**Spett. Ministero dell'ambiente e della sicurezza energetica**

Oggetto: Progetto per la costruzione ed esercizio di un parco eolico per la produzione di energia elettrica, denominato "CELSO-PESCES", sito nei Comuni di Salemi (TP) e Marsala (TP), avente potenza nominale di 39,6 MW affiancato da un sistema di storage avente potenza nominale di 13,4 MW, per una potenza richiesta in immissione di 53 MW alla tensione rete di 36 kV, comprensivo delle opere di rete per la connessione ricadenti nei Comuni di Salemi (TP) e Marsala (TP).

In riferimento alle osservazioni presentate dalla società Sorgenia Grecale S.r.l. (di seguito Sorgenia) in merito alle presunte interferenze che l'impianto presentato sul portale del MASE, dalla Società NP Sicilia 2 S.r.l. (con codice ID VIP 9949) produca sull'impianto caricato invece dalla ricorrente sul portale PAUR della Regione Sicilia (con codice procedura 1991), si fa presente quanto segue:

*Figura1. Interdistanze tra le turbine WTG4, WTG5 e S3*

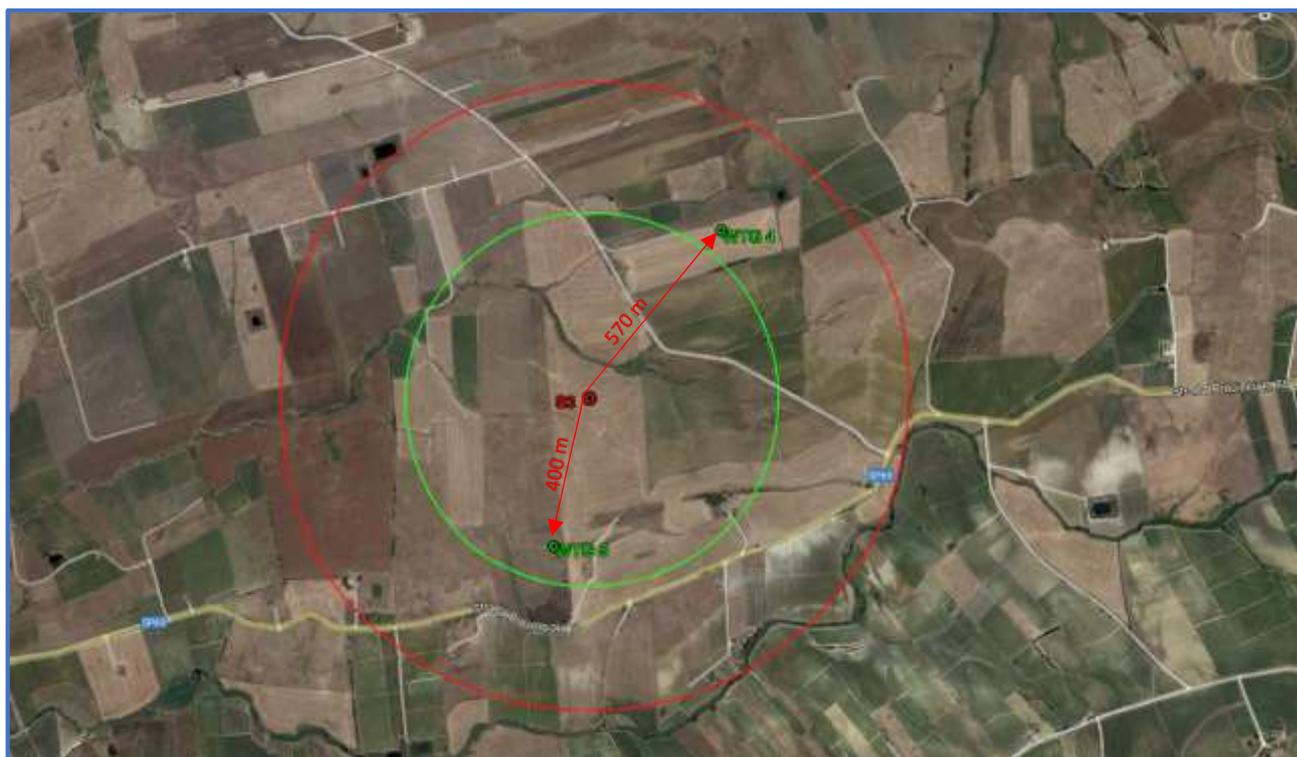
A tal proposito, anche la Società NP Sicilia 2 S.r.l. nel definire il layout del proprio impianto “Parco eolico Celso Pesces”, ha ritenuto che le posizioni di tutti gli aerogeneratori, per cui anche quelle dei due indicati dalla ricorrente, (WTG 5 e WTG 4), siano perfettamente coerenti nel contesto paesaggistico tenendo conto anche dell’interazione con gli impianti già esistenti e quelli presentati in fase autorizzativa, come quello della ricorrente.

Nella figura1, si è messo in evidenza le distanze che sussistono tra le turbine di NP Sicilia 2 (WTG4 e WTG5) e la turbina di Sorgenia (S3). Il cerchio rosso, tracciato attorno alla S3, indica la distanza di 5D pari a 850 m, mentre il cerchio verde indica la distanza di 3D pari a 510 m.

La distanza misurata tra l’aerogeneratore S3 (Sorgenia) e l’aerogeneratore WTG4 (NP Sicilia 2) è di circa 570 metri, ovvero oltre i 510 metri indicati dalle linee guida nella direzione non prevalente del vento. Per quanto riguarda la distanza tra la S3 (Sorgenia) e la WTG 5 (NP Sicilia 2) questa è di circa 400 metri; i tre aerogeneratori anzidetti non sono posti lungo la direzione prevalente del vento, come meglio si illustrerà più avanti nella presente nota.

Per quanto sopra, la WTG4 soddisfa la distanza minima suggerita dalle linee guida, pertanto, si ritiene che le osservazioni sollevate in merito da Sorgenia non siano fondate. Tra l'altro anche nella stessa *"figura 1 Inquadramento dell'impianto di Sorgenia e dell'impianto della Proponente con rappresentazione grafica delle distanze minime prescritte dal DM 10/09/2010 ..."* della nota presentata da Sorgenia al MASE con le proprie osservazioni, si evince che la WTG4 è situata all'esterno del perimetro dell'ellissoide rosso, tracciato considerando i diametri 5D e 3D, rispettivamente lungo direzione prevalente del vento e lungo la direzione ortogonale. Nella prassi progettuale degli impianti eolici diffusa nel settore non viene praticamente mai considerata la fascia di rispetto più alta indicata dalle linee guida del DM 10/09/2010, ovvero i 7 volte il diametro nella direzione prevalente del vento e i 5D nella direzione ortogonale.

Figura 2 – Rosa frequenza dei venti, fonte: Studio anemologico e relazione di producibilita'” codice elaborato RS06REL008A0 (Sorgenia)

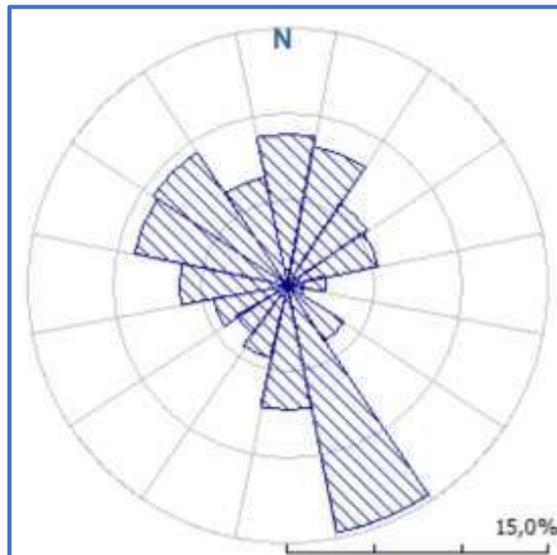
Il secondo aspetto delle osservazioni è relativo alla riduzione della produzione e della vita utile degli aerogeneratori a causa dell'effetto scia innescato.

Nella figura 2, è rappresentata la rosa della frequenza dei venti a 130 m del suolo indicata nell'elaborato di Sorgenia, sopra menzionato. Come si evince, dalla figura, c'è una netta prevalenza dei venti provenienti da sud-est.

Essendo la WTG5 (NP Sicilia 2) posizionata a sud sud-ovest e la WTG4 (NP Sicilia 2) a nord-est rispetto la S3 (Sorgenia), si può concludere che non vi è nessuna interferenza rispetto la direzione prevalente del vento.

Figura 6 – Stralcio “Piano particellare di esproprio grafico (2/11) RS06EPD024A0” progetto Sorgenia

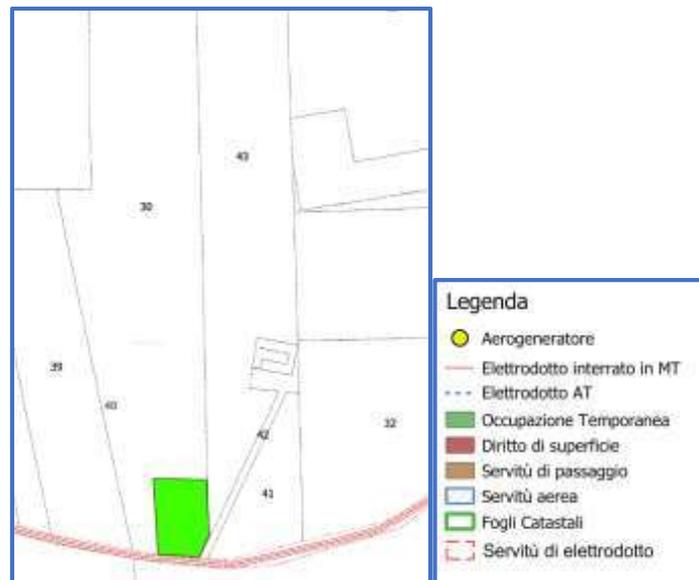
Il terzo aspetto si riferisce alle presunte interferenze tra il cavidotto che collegherà l'impianto di NP Sicilia 2 alla SE utente con le opere del "Parco eolico Scintilia" di Sorgenia.

Per quanto attiene il terzo aspetto, il ricorrente lamenta che il cavidotto dell’impianto “Parco eolico Celso-Pesces” interferisca con le opere dell’impianto “Parco eolico Scintilia” di Sorigenia. Innanzitutto, ci sembra opportuno evidenziare che probabilmente la nota di Sorigenia sia affetta da un refuso dal momento che l’impianto “Parco eolico Scintilia” non è tra quelli interessati dall’iniziativa in esame e che dovrebbe trattarsi invece dell’impianto più volte indicato dalla ricorrente nella propria nota, ovvero quello denominato “Parco eolico Ranchibile”. Per cui fatto salvo quanto sopra, è importante precisare che i progetti presentati da entrambe le società (la scrivente e la ricorrente) sono di livello definitivo, ovvero entrambi i progetti non entrano nel dettaglio di quella che sarà la posizione esatta dei cavidotti lungo gli assi viari esistenti e che dunque, in questa fase, risulta improprio affermare che vi sia interferenza. In sede di progettazione esecutiva, la Società NP Sicilia 2 implementerà le migliori soluzioni tecniche volte ad evitare ogni qualsiasi interferenza (attraversamenti e parallelismi). In aggiunta, compatibilmente con le tempistiche autorizzative e di apertura cantiere, se di interesse reciproco, NP Sicilia 2 si renderà disponibile a valutare sinergie, con gli altri produttori eventualmente interessati, al fine di minimizzare l’impatto ambientale della realizzazione delle opere di rete.

Un ulteriore approfondimento su questo terzo aspetto è stato condotto dal momento che la ricorrente, nella propria nota, parla di interferenze con le “opere” del proprio impianto. Per tanto si è cercato di appurare quali fossero, oltre al percorso del cavidotto, le altre opere dell’impianto della ricorrente interessate dal percorso del cavidotto dell’impianto presentato dalla scrivente. È emerso solamente, che un tratto del cavidotto che collega l’aereogeneratore WTG5 (impianto NP 2 Sicilia) interferisce con un’area di cantiere indicata dalla ricorrente all’interno della particella iscritta al catasto del Comune di Salemi n.30 del fg. 40. La scrivente ha un contratto preliminare notarile che interessa la particella suddetta sia per la realizzazione del cavidotto sia della turbina WTG5 con relativa piazzola e viabilità di accesso. Per cui dal momento che Sorigenia ha coinvolto la particella 40 del fg. 30

indicandola come area di cantiere ed inserendola nel proprio piano di esproprio, si ritiene di poter chiedere alla ricorrente, in un'ottica di reciproca collaborazione, di spostare l'area di cantiere in una adiacente o vicina avente gli stessi requisiti consono al proprio progetto. Infatti, si è appurato che nelle vicinanze dell'area indicata altre, sia per morfologia sia per idoneità sotto il profilo normativo vincolistico, si prestano ad essere utilizzate come arre di occupazione temporanea in fase di cantiere.
